S.S.51 "ALEMAGNA"
VARIANTE DI LONGARONE

**Relazione di rispondenza alle richieste
della Regione Veneto e della Provincia di Belluno**

Progetto di fattibilità tecnico economica dell'Intervento S.S. 51 Variante di Longarone		 anas GRUPPO FS ITALIANE
VE407	<i>Relazione in Riscontro alle richieste di Integrazioni/Approfondimenti della Regione del Veneto – Comitato Tecnico Regionale V.I.A. del 28.06.2023</i>

La presente relazione fornisce le controdeduzioni alle richieste di Integrazione/Chiarimenti avanzate dalla Regione del Veneto a seguito della seduta del Comitato Tecnico regionale V.I.A. del 28.06.2023.

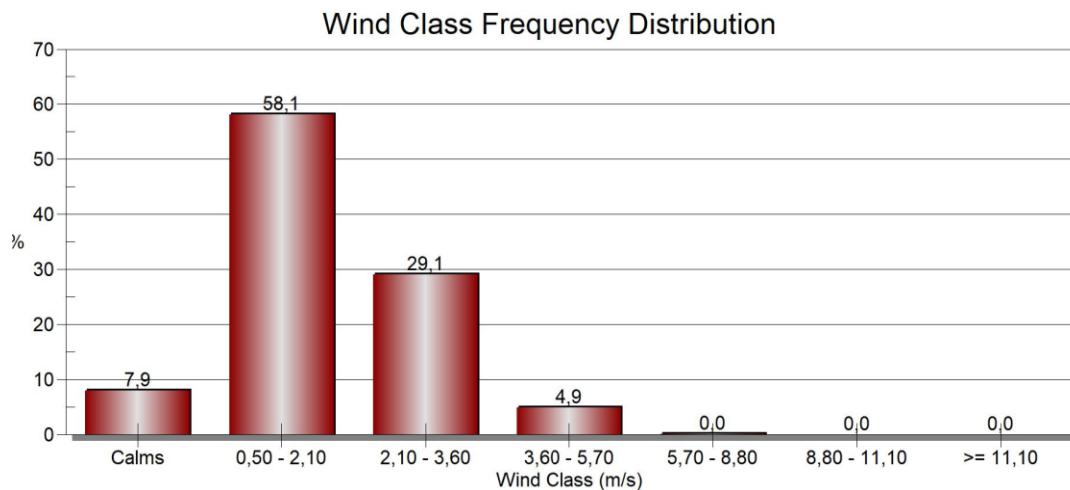
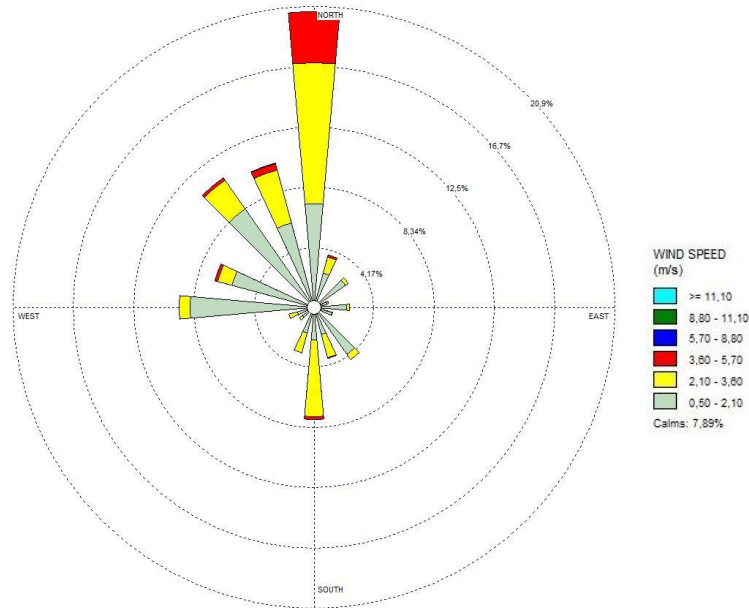
- non vi sono indicazioni riguardo a come verranno effettuati gli scavi per la realizzazione della galleria di progetto. Il contributo dovuto a questa attività non è stato considerato;
- per quanto riguarda la stima del sollevamento di polveri da mezzi in transito su aree non pavimentate, si ricorda che è necessario fornire sia una stima oraria di lavoro nel cantiere sia soprattutto il numero di mezzi d'opera in passaggio. Senza questi dati non è possibile una valutazione di quanto dichiarato dal Proponente. Dai calcoli forniti non è chiaro quali numeri siano stati utilizzati per il calcolo di questo contributo.

Il contributo relativo alla realizzazione della galleria sulla componente aria è stato considerato assieme alle altre lavorazioni di progetto. Pertanto, i risultati ottenuti dall'analisi svolta comprendono anche le attività previste per la realizzazione di tale opera.

Per quanto attiene il sollevamento delle polveri generato dai mezzi in transito sulle piste interne al cantiere sono state utilizzate le relazioni fornite dall'EPA. Il particolato è in questo caso originato dall'azione di polverizzazione del materiale superficiale delle piste, indotta dalle ruote dei mezzi. Nella presente fase di PFTE, non essendo definiti nel dettaglio alcuni aspetti della cantierizzazione in ragione del livello progettuale adito, quali il numero di mezzi meccanici in transito su tragitti interni alle aree di cantiere e le distanze esatte percorse da ognuno di essi su strade non asfaltate, per stimare il valore di PM₁₀ relativo a tale attività, si è assunto un numero di mezzi circolanti pari a 10 al giorno distribuiti su 8 ore lavorative.

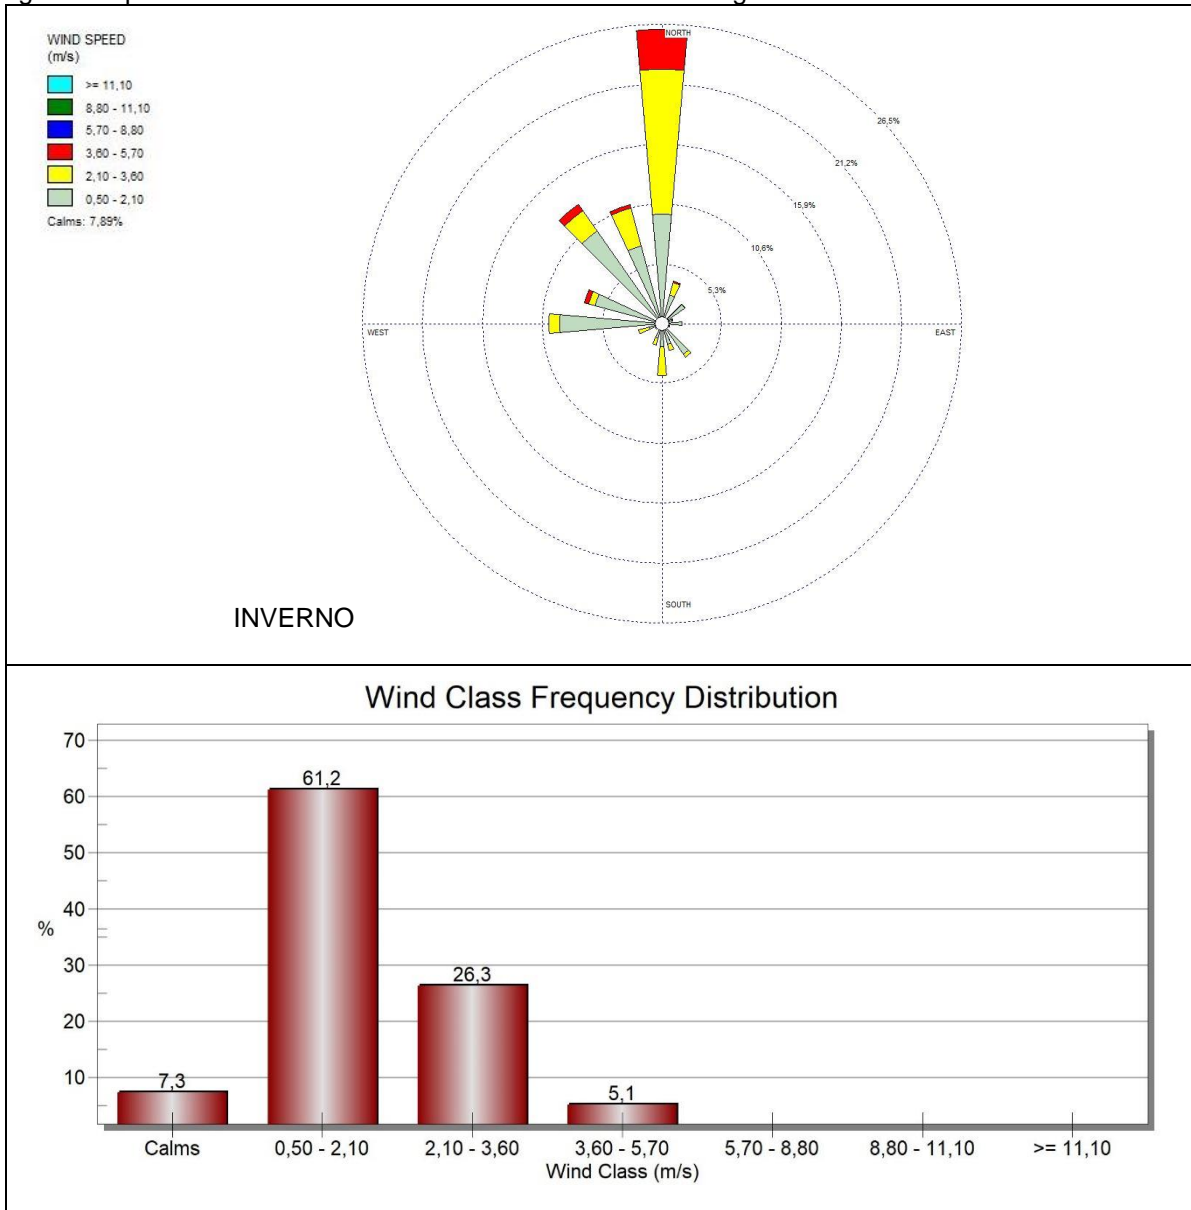
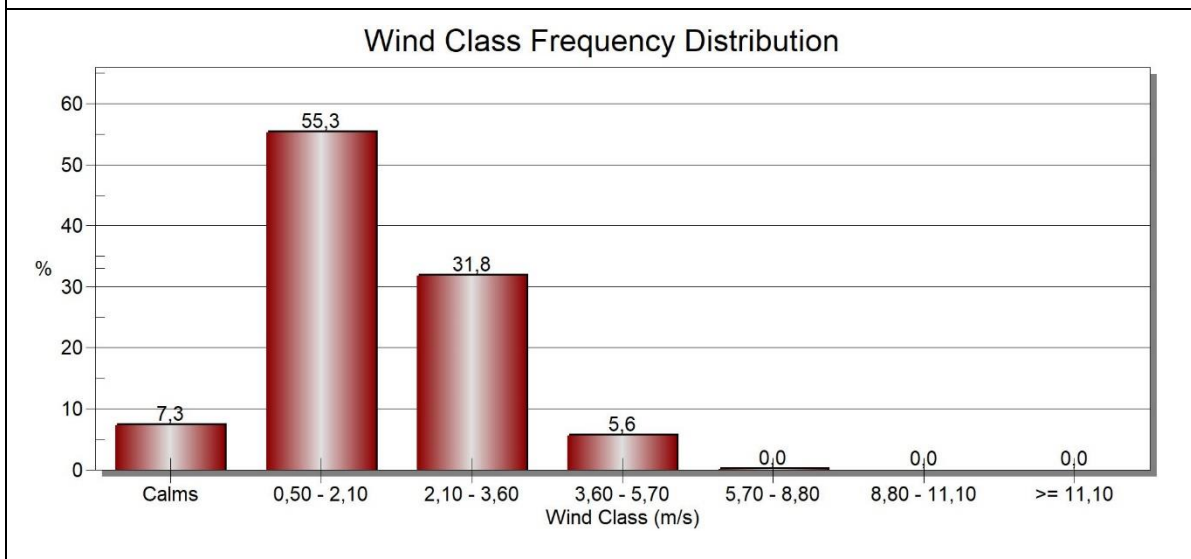
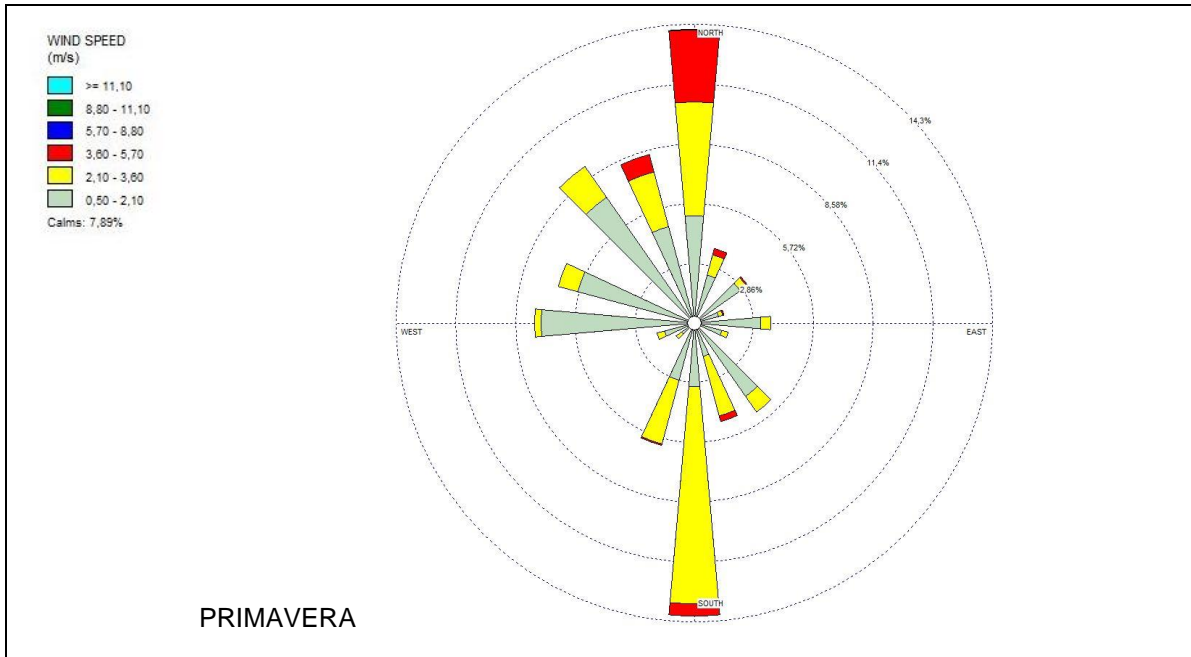
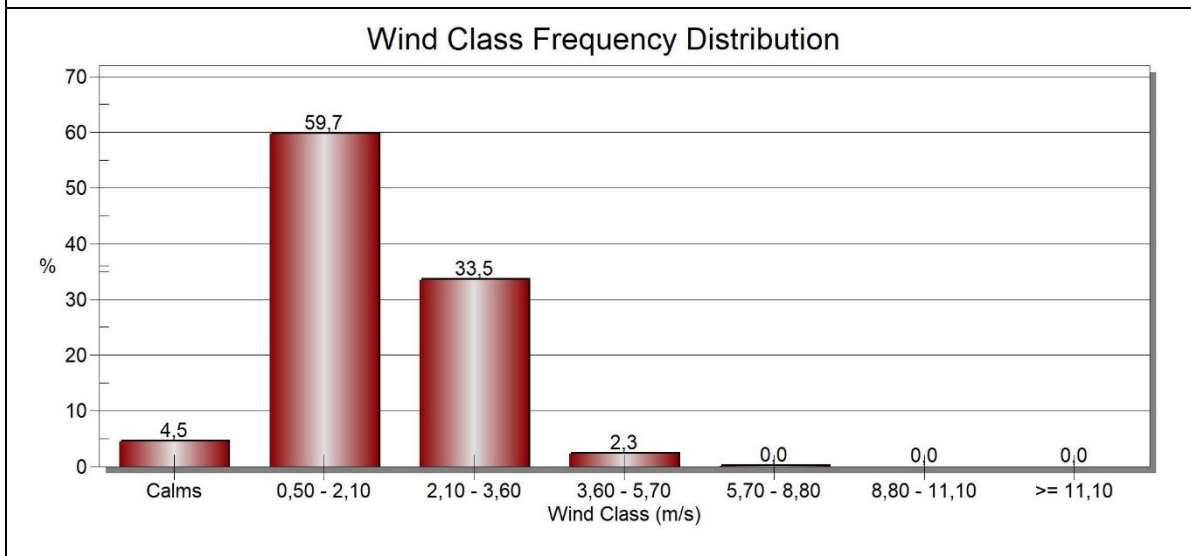
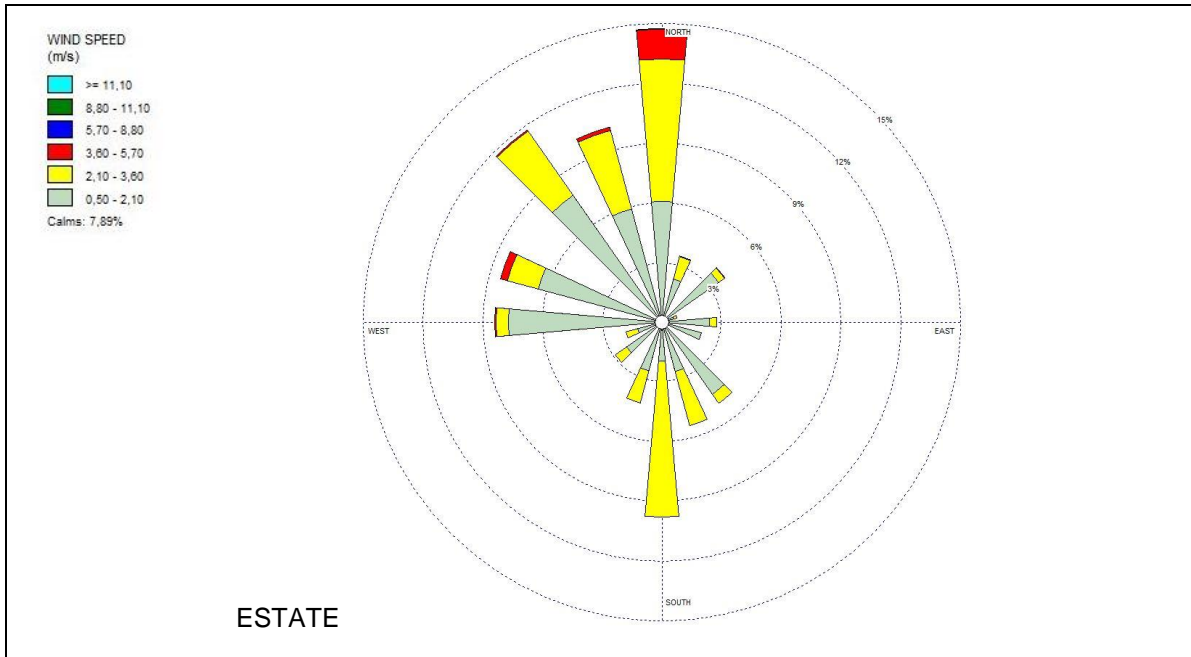
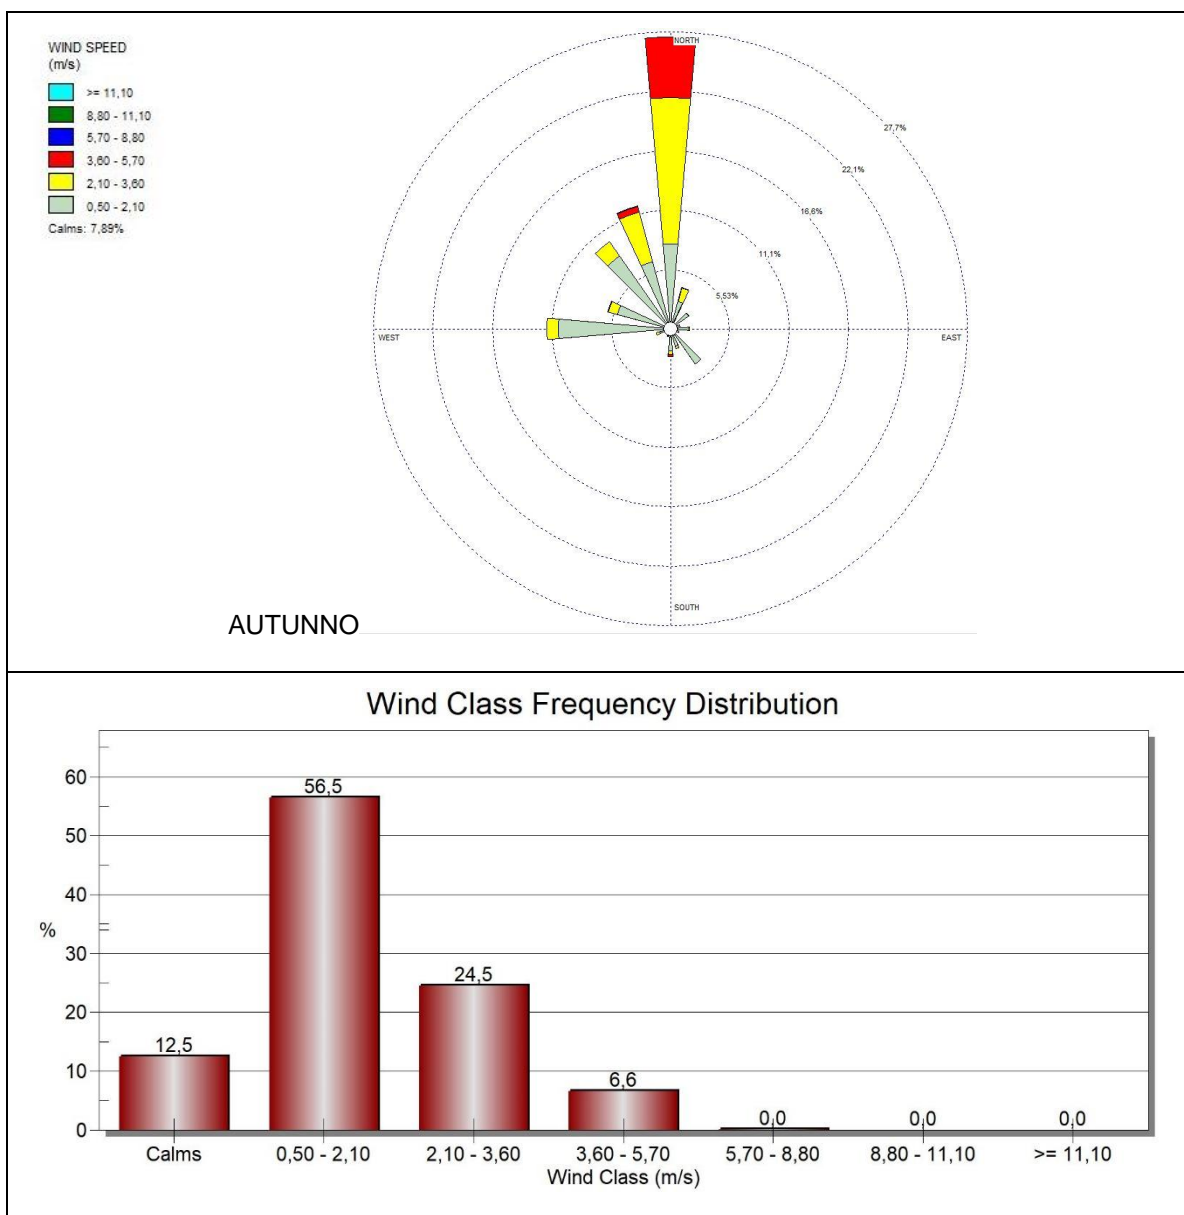
- a livello metodologico è necessario che il Proponente specifichi i parametri di configurazione del modello AERMOD, in particolare la risoluzione spaziale adottata e l'input meteorologico e chiarisca il processore e il modello digitale del terreno usato per il trattamento dell'orografia complessa. Il Proponente specifichi inoltre l'approccio adottato per la stima del biossido di azoto NO₂ a partire dagli ossidi totali NO_x;

Il codice AERMET, che rappresenta il preprocessore meteorologico, prevede la lettura a livello orario di una serie di parametri meteorologici, misurati in una stazione al suolo rappresentativa del sito oggetto dello studio e la lettura giornaliera di un profilo della velocità e direzione del vento e della temperatura-

Di particolare importanza per l'analisi della distribuzione spaziale degli inquinanti è il vento prevalente dell'area interessata dal progetto. Di seguito si riportano le caratteristiche del regime anemologico sul territorio.

I grafici riportati evidenziano che si registra una dominanza di venti con velocità compresa tra 0,5 m/s e 2,1 m/s. I dati indicano che le direzioni prevalenti di provenienza del vento seguono una stagionalità con una dominanza di venti provenienti da Nord.

I grafici riportati evidenziano come si verificano velocità di vento comprese tra 0,5 e 3,6 m/s per circa il 90%, con una frequenza maggiore di velocità comprese tra 0,5 e 2,1 m/s. Considerando che i fenomeni di dispersione degli inquinanti in aria sono fortemente condizionati dall'intensità del vento, è importante sottolineare che le condizioni di calma di vento o velocità di vento basse, sono favorevoli all'accumulo di inquinanti con conseguente aumento delle concentrazioni. Al contrario, un aumento dell'intensità del vento comporta una diminuzione delle concentrazioni degli inquinanti.

La rosa dei venti indica come, in media, le direzioni prevalenti del vento risultino essere comprese tra Nord e Ovest.

Si può osservare come la direzione del vento sia influenzata da una stagionalità, infatti in primavera ed estate, oltre alla direzione prevalente Nord, si aggiunge anche il vento proveniente da Sud, caratterizzato da velocità comprese tra 2,10 e 3,6 m/s. In entrambe le stagioni il 60% delle velocità del vento è compreso tra 0,5 e 2,1 m/s.

In inverno ed autunno, la componente proveniente da Sud non è significativa e ritorna ad essere prevalente quella da Nord. La distribuzione delle frequenze delle velocità del vento mostra come le velocità prevalenti non cambiano tra le stagioni, infatti anche in questo caso, il 60% delle velocità del vento è compreso tra 0,5 e 2,1 m/s.
